СОЮЗДОРПРОЕКТ

Вариант измененного армирования балок типовых конструкций серии 3.503.1-73

1990 г.

Настоящий вариант измененного армирования балок со сварными арматурными каркасами длиной I2 и I8 м разработан на основании "Рекомендаций ЦНИИС по переработке т.п. 3.503.I-73" в соответствии с протоколом совещания в ГКТУ строительства мостов от 24.0I.90 г.

Армирование ребра балок сварными каркасами из арматуры класса AII и AIII

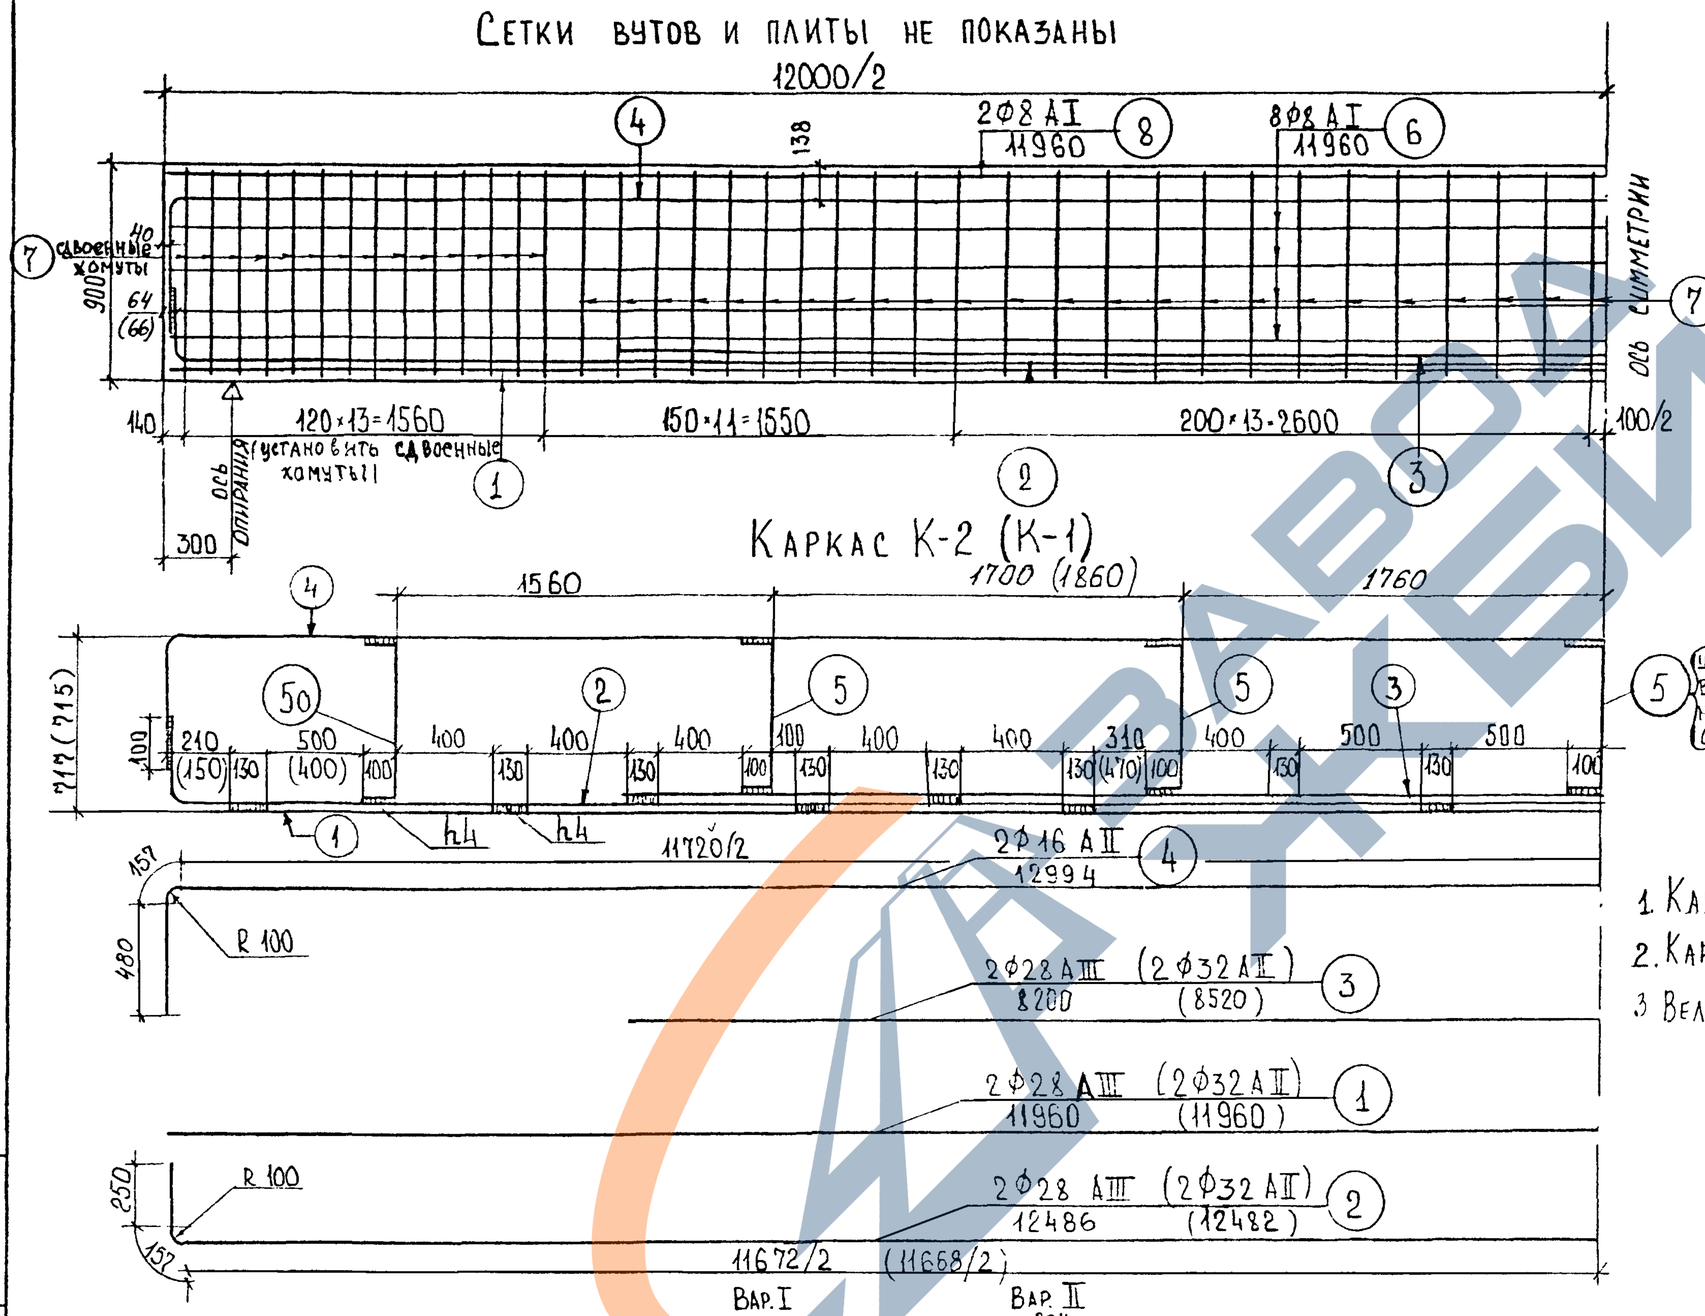
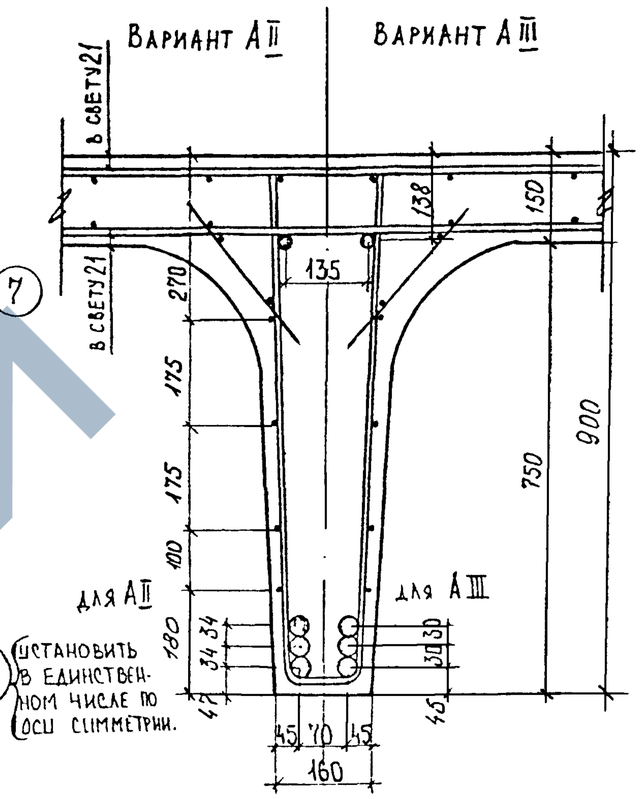
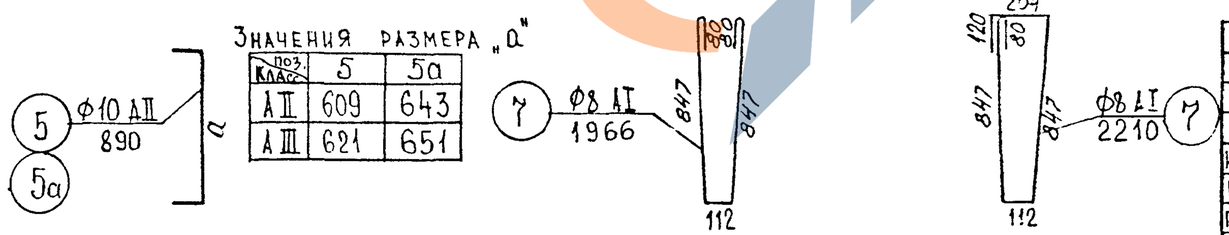
1. Каркас К-2 – вариант с арматурой класса AIII.
2. Каркас К-1 – вариант с арматурой класса AII.
3. Величины в скобках даны для К-1

Сварка каркаса выполняется в соответствии с ГОСТ 14098-85, тип шва С23-Рэ, шов III категории ответственности, толщиной 4мм

Армирование ребра балки сварными каркасами из арматуры класса AI и AIII

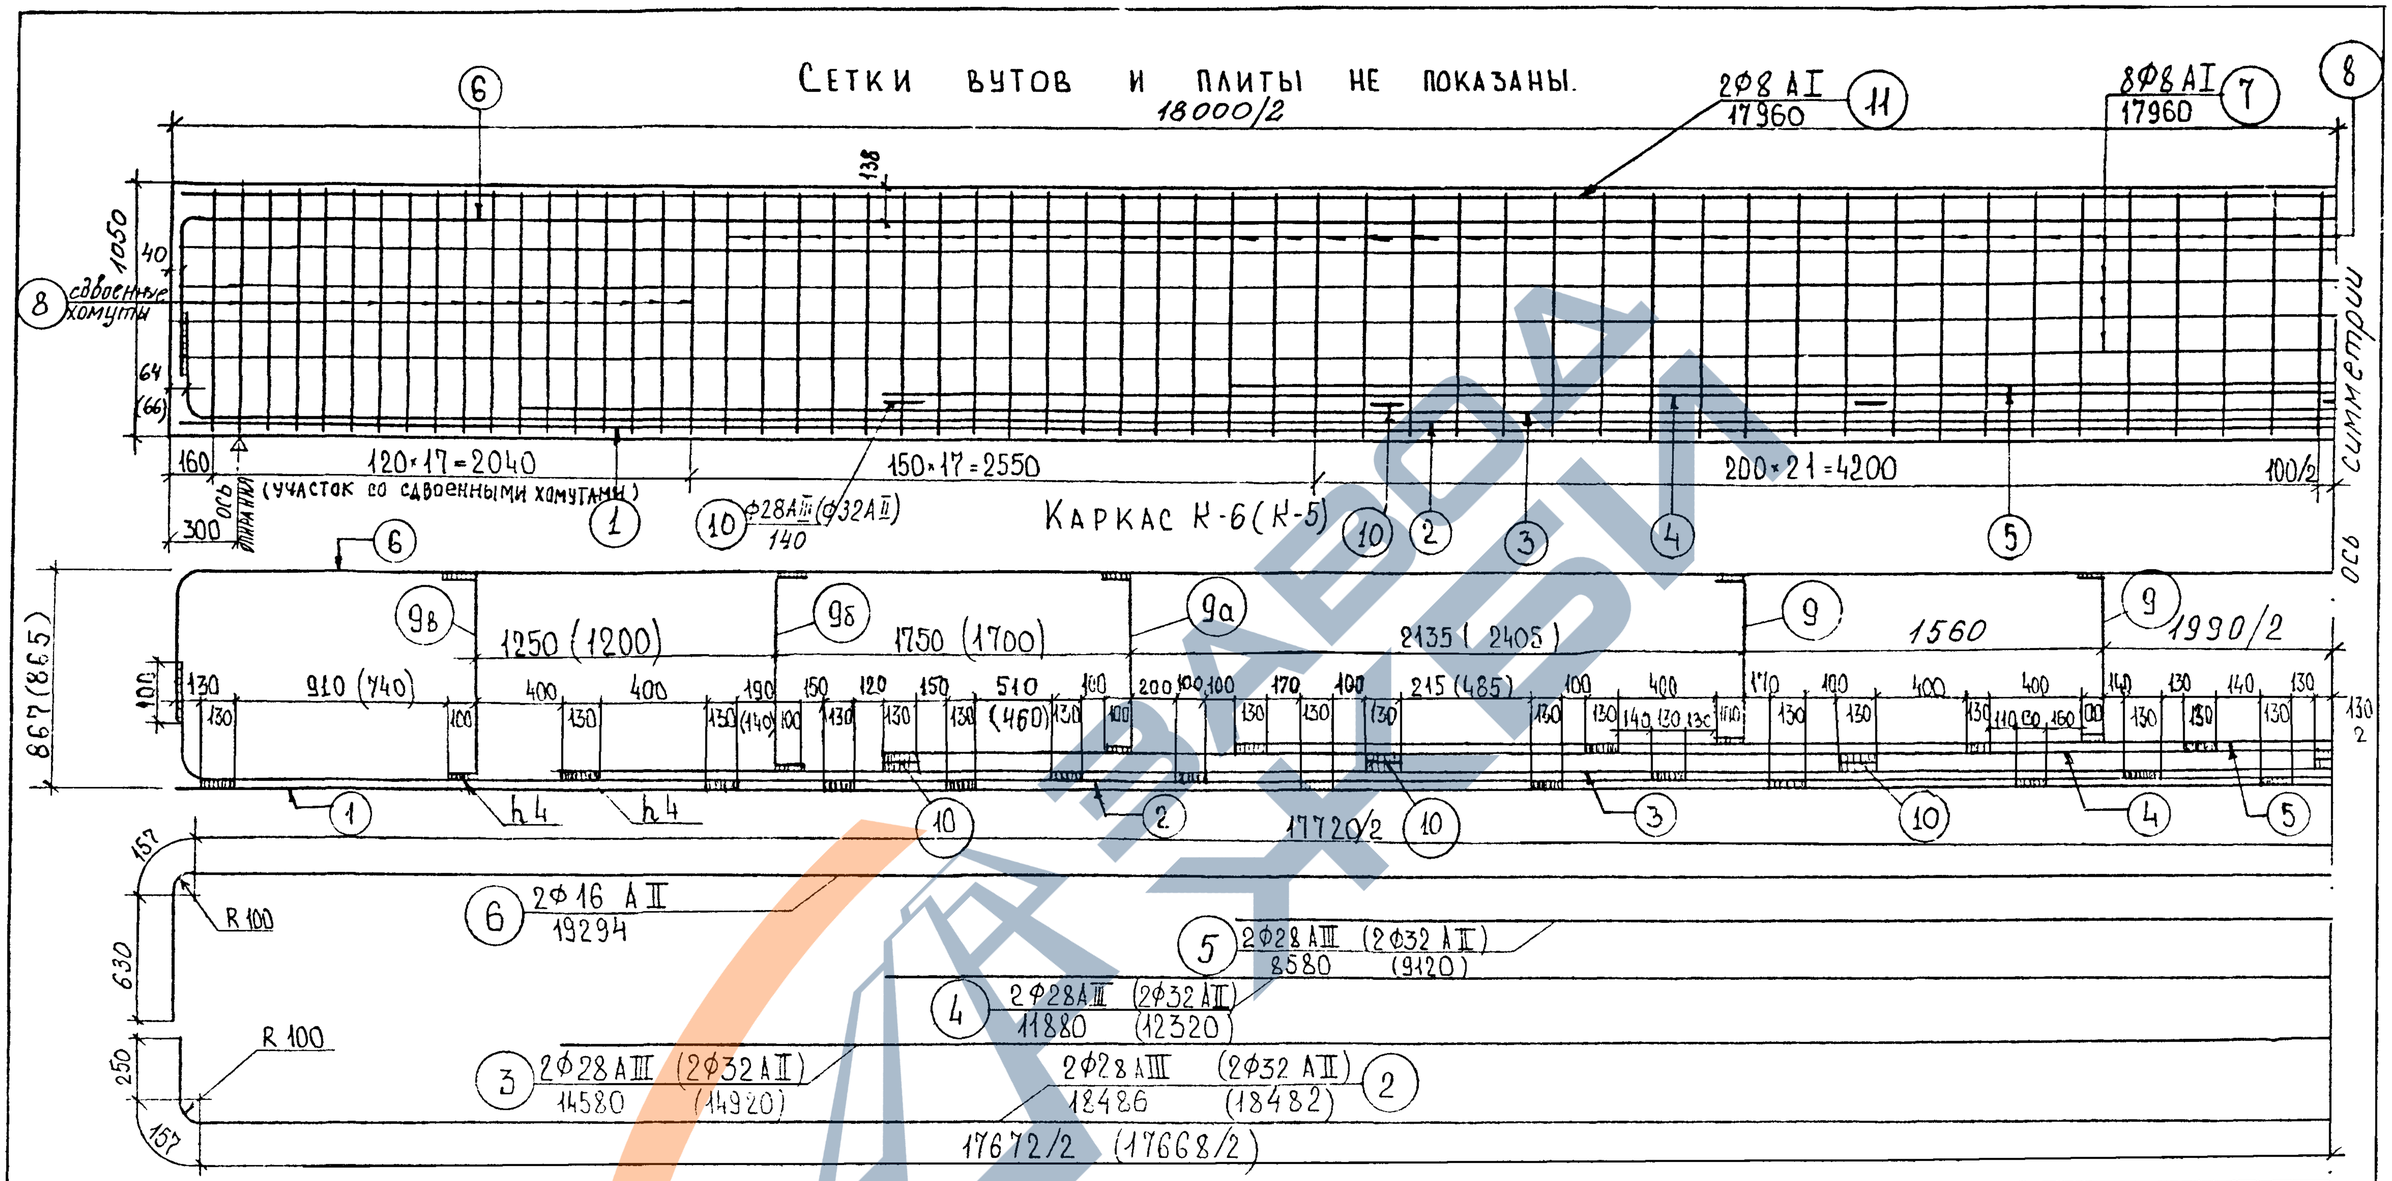
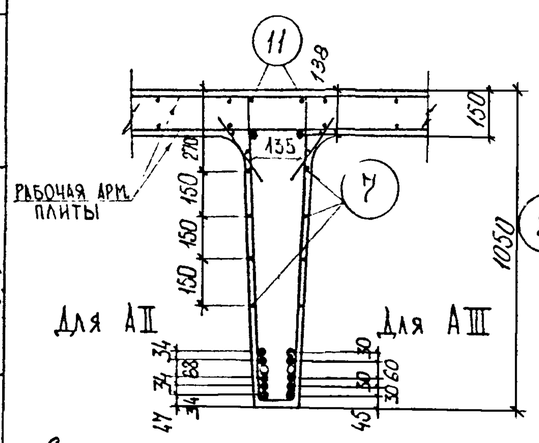
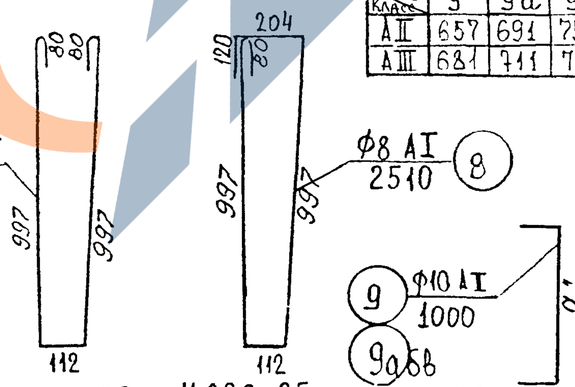
В скобках — армирование арматурой AII.
Каркас К-5 — вариант с арматурой AII, а каркас К-6 — вариант с арматурой AIII.
Размеры в мм

Сварка каркаса выполняется в соответствии с ГОСТ 14098-85, тип шва С23-Рэ, шов III категории ответственности, толщиной 4мм.

Армирование ребра балок вязаными каркасами из арматуры классов АII и АIII

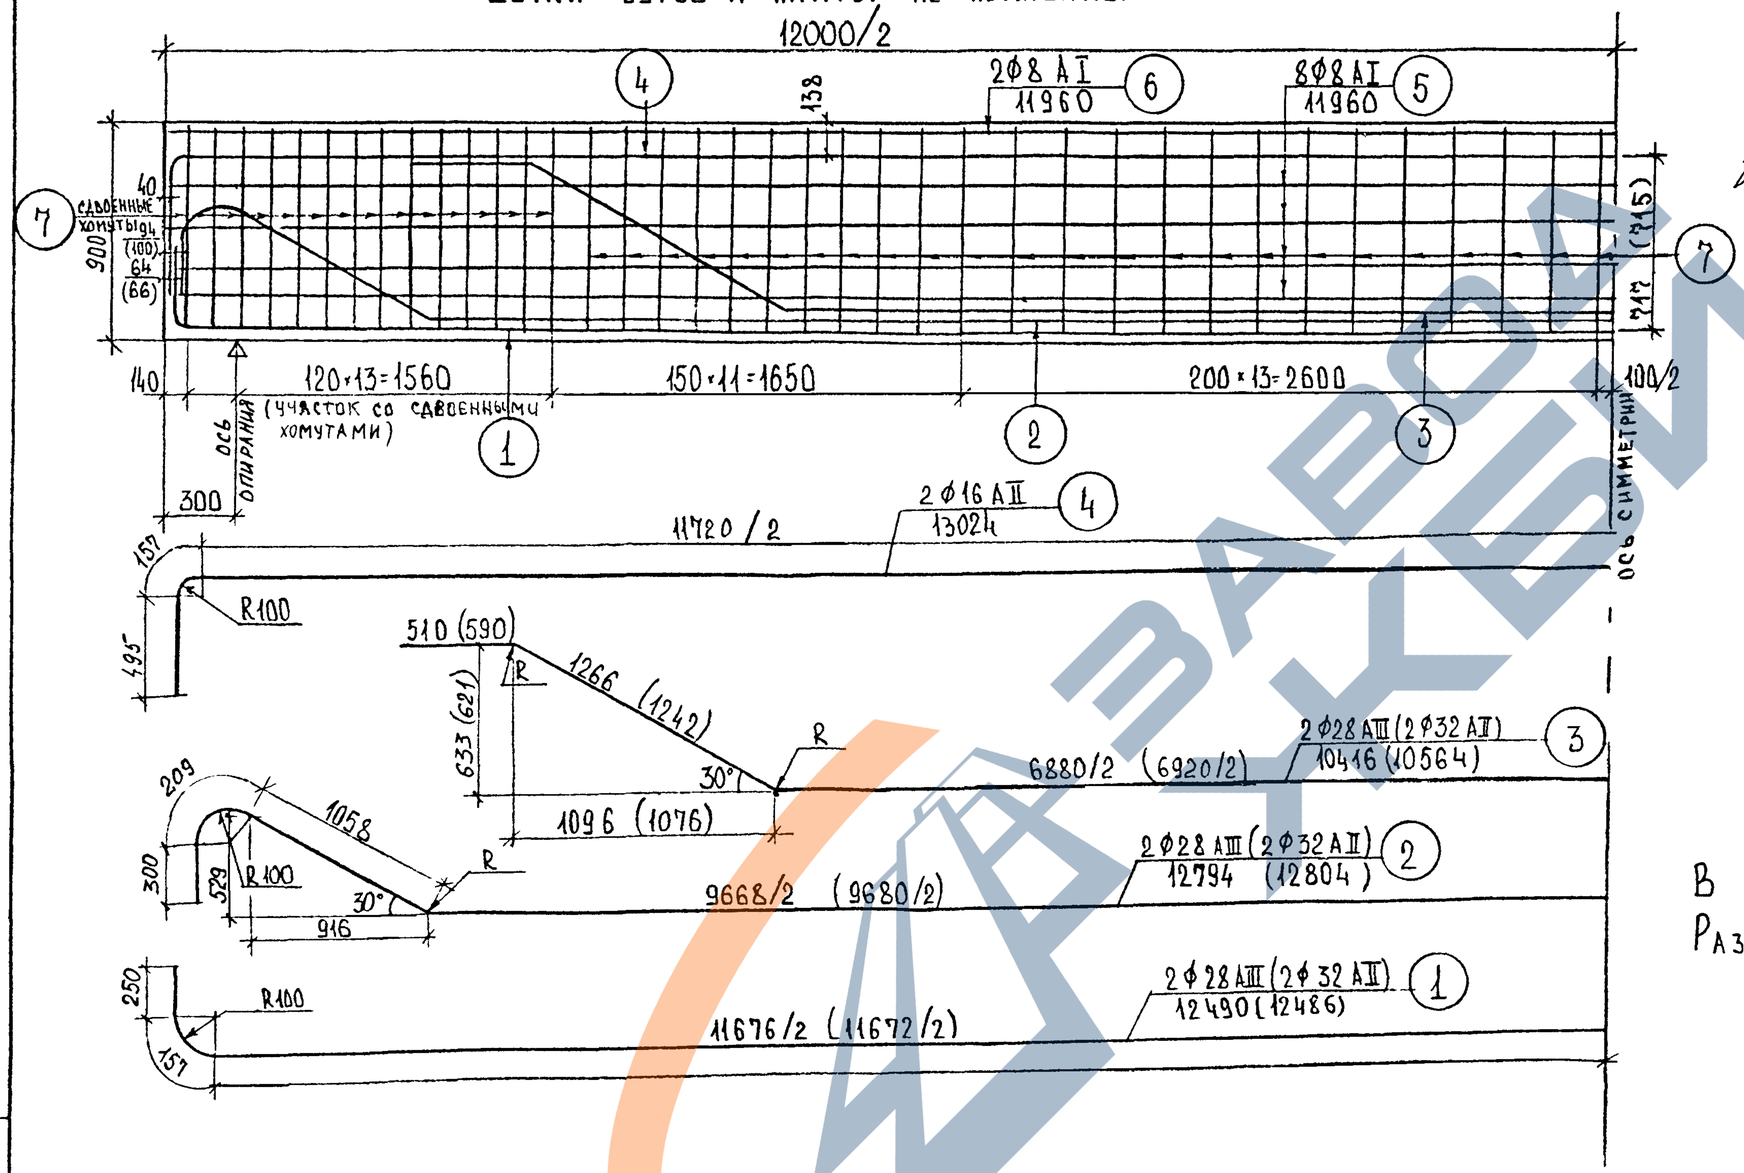
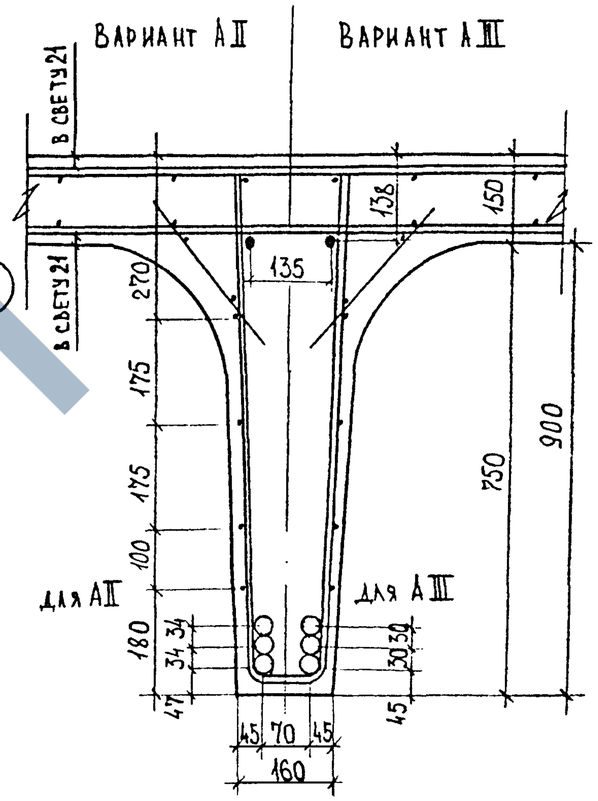
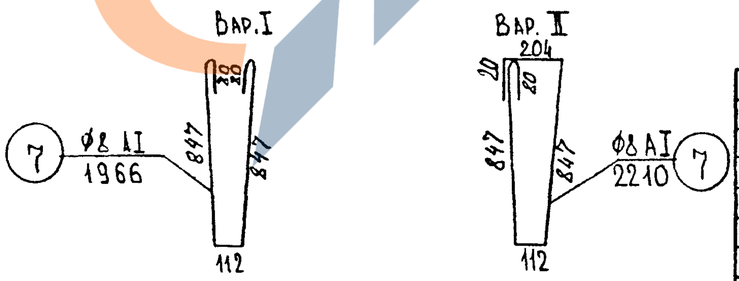
В скобках — армирование арматурой АII
Размеры в мм
